Oppdragsgiver: Glitrevannverket IKS
Oppdragsnr.: 5201071 Dokumentnr.:

Til: Statsforvalteren i Østfold, Buskerud, Oslo og Akershus
Fra: Norconsult Norge AS
Sted, dato: [Norconsult Location] / 2025-07-04
Kopi til: Glitrevannverket IKS, Lier kommune

Detaljregulering for ny hovedvannforsyning Kleivdammen – Gjellebekk – svar på innsigelser

Figur 2: Kart for delområde 1, hentet fra fagrapport for KU terrestrisk naturmiljø.

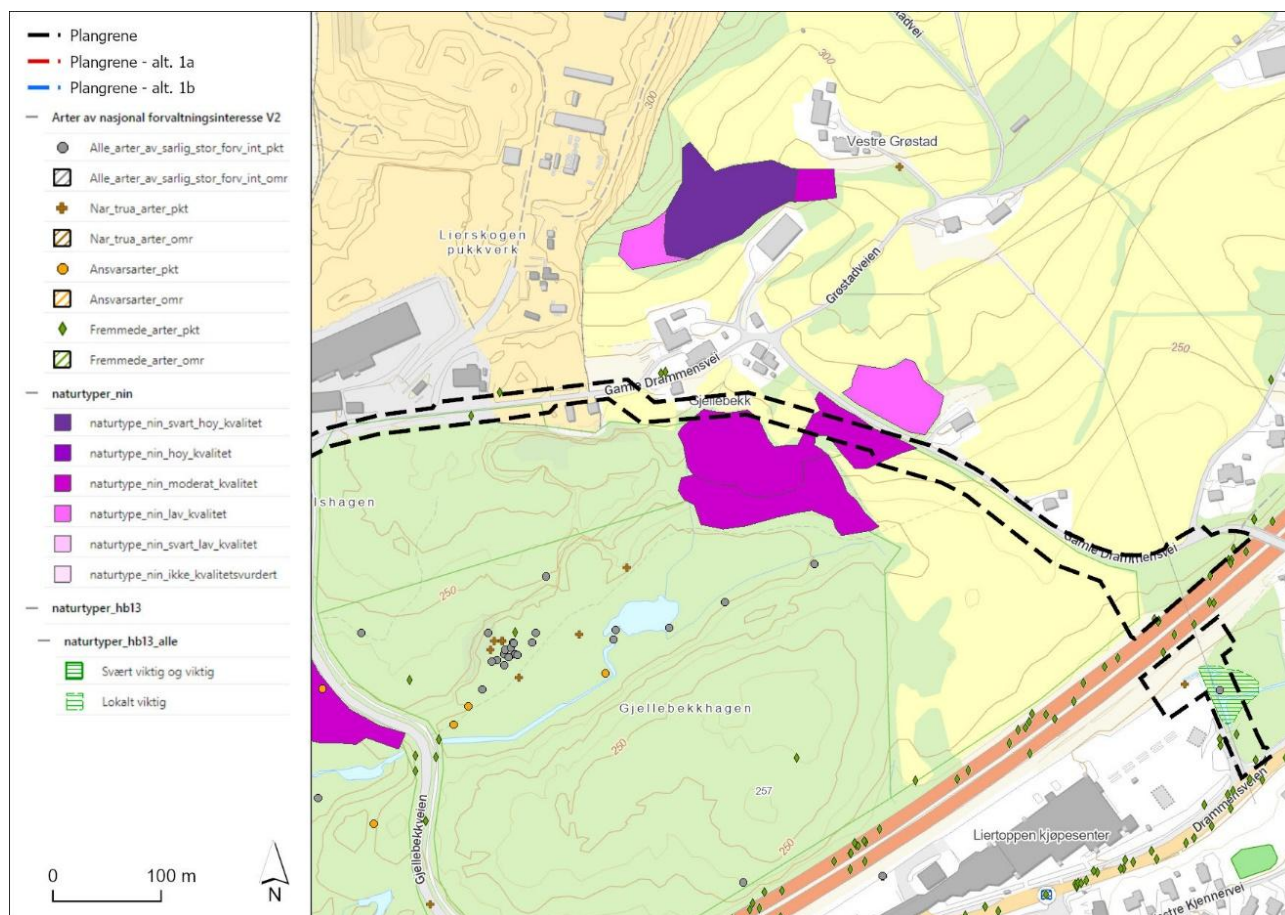
Statsforvalteren fremmet innsigelse til planforslaget pga. manglende kartlegging av naturmiljø på en strekning langs Eikseterveien.

Det er gjennomført befaring av delområde 1 (Kleivdammen–Eikseterveien) den 25. april 2025 av økolog Mari Brøndbo Dahl og naturforvalter Eirik Bjerke Thorsen fra Norconsult. Fagrapporten «Konsekvensutredning terrestrisk naturmiljø» ble oppdatert for disse delområdene og sendt Statsforvalteren for gjennomsyn, i forkant av dialogmøtet den 4. juni 2025.

Ved befaringen ble det klart at delområde 1 (Kleivdammen–Eikseterveien) ikke svarer til noen naturtype etter miljødirektoratets instruks M-2209¹. Verdivurdering av delområde 1 og vurdering av tiltakets påvirkning og konsekvens for delområde 1 endres derfor ikke.

Ettersom området er befart og fagrapporten er oppdatert anser Norconsult at kunnskapsgrunnlaget er tilfredsstillende for delområde 1.
